Sicherheitshinweis für Kunden (CSI) zur Feldkorrekturmaßnahme: AX014/20/S

Betreff: Sicherheits- und Warnhinweis für: Austausch einer Leiterplatte ("Hauptsteuerung D80" mit Revision unter 04), die in bestimmten Cios Spin- und Cios Alpha-Systemen integriert ist.

Produkt Hinweis (Field Safety Corrective Action AX 013-20-S)

Siemens Cios Spin & Alpha

Abbildung 1: Beispiel für X10-Anschluss mit Hauptkabel am C-Bogen bei Cios Spin

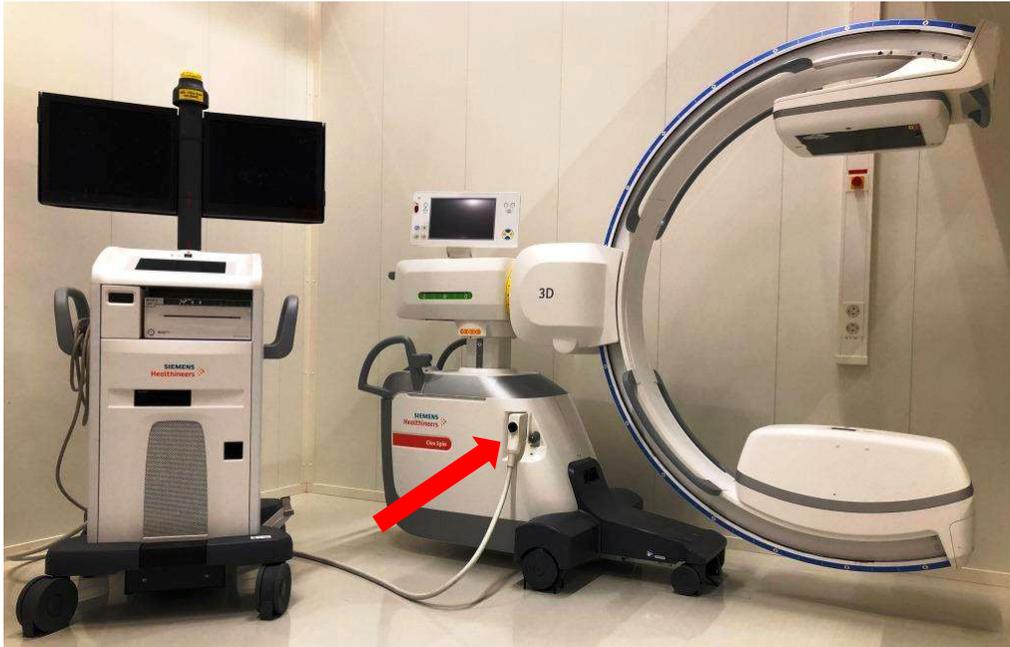
Unsere Cios-Systeme bieten eine "Hotplugging"-Funktion zwischen dem Trolley und der Haupteinheit (C-Bogen). Diese "Hotplugging"-Funktion ermöglicht es dem klinischen Benutzer, den X10-Anschluss des Hauptkabels (siehe Abbildung 1 unten) während einer klinischen Sitzung jederzeit einzustecken bzw. abzuziehen, vorausgesetzt, das System ist elektrisch angeschlossen und eingeschaltet. In sehr seltenen Fällen kann die "Hotplugging"-Funktion zu einer elektrischen Fehlfunktion der Hauptsteuerung D80 des Generators führen, der Teil der Haupteinheit (C-Bogen) ist.

Das Problem wurde während einer Demo-Sitzung erkannt, als ein Anwendungstechniker die "Hotplugging"-Funktion an einem Cios Alpha VA30-System durchführen wollte. Die Ursache ist ein Konstruktionsfehler in der Komponente Hauptsteuerung D80 mit Revision unter 04.

Ein Kundendiensttechniker wird die Hauptsteuerung D80 bei Ihrem betroffenen System durch eine überarbeitete Hauptsteuerung ersetzen.
